问题汇总：

1、主界面

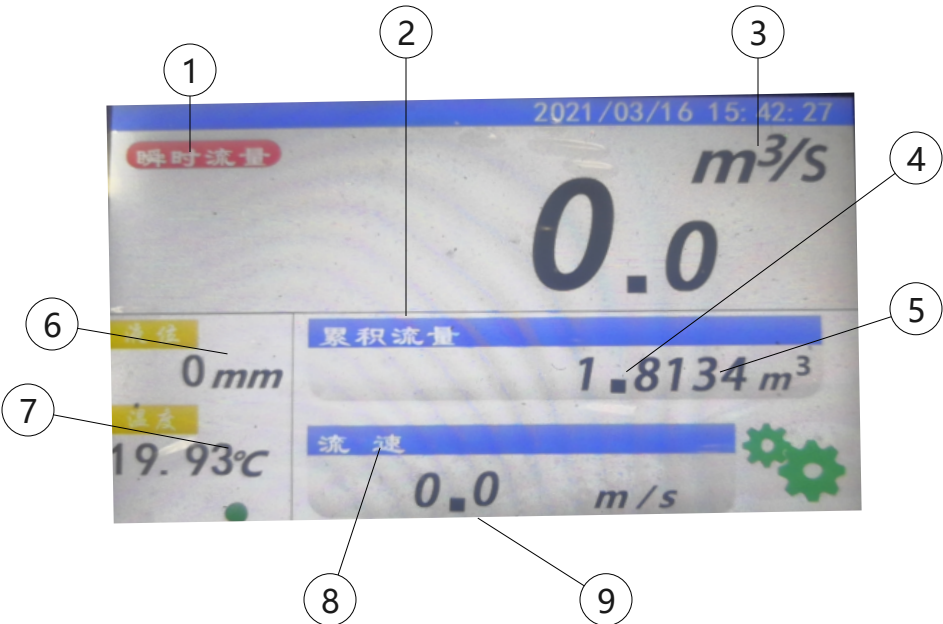
- 1、瞬时流量四个字不在方框中心，不美观；
- 2、累积流量同瞬时流量；
- 3、当选择m³/s时，显示数为0，实际不为0；
- 4、黑方框改为圆的；
- 5、累积流量保留两位小数；
- 6、mm靠近右边线条；
- 7、°C靠近右边线条（离左边数字太近）；
- 8、流速同瞬时流量；
- 9、黑方框改为圆的。

2、内1

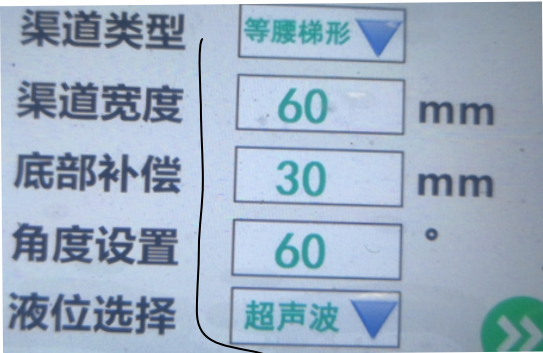
字号不统一，影响美观。以等腰梯形为基准，都改成同等字号。

3、

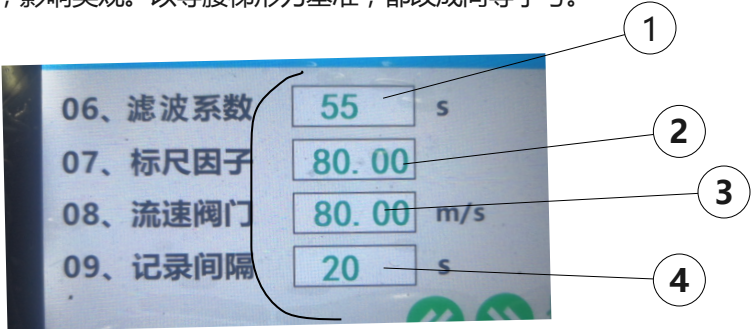
- 1、取值 范围1-30的整数；
- 2、取值范围0.5-3之间的数，包括小数，两个小数点；
- 3、取值范围1-30的整数；
- 4、取值范围0-600的整数；
- 5、字号改成和上一个界面一样；
- 6、单位有些错误，界面图片重发。

4

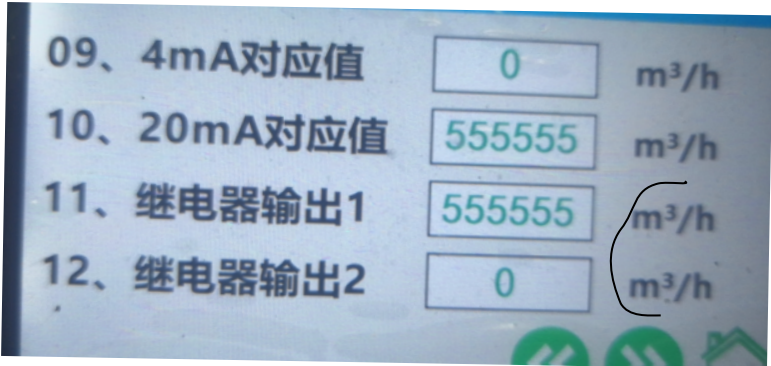
字号和前几个界面统一，11和12单位改成m³。
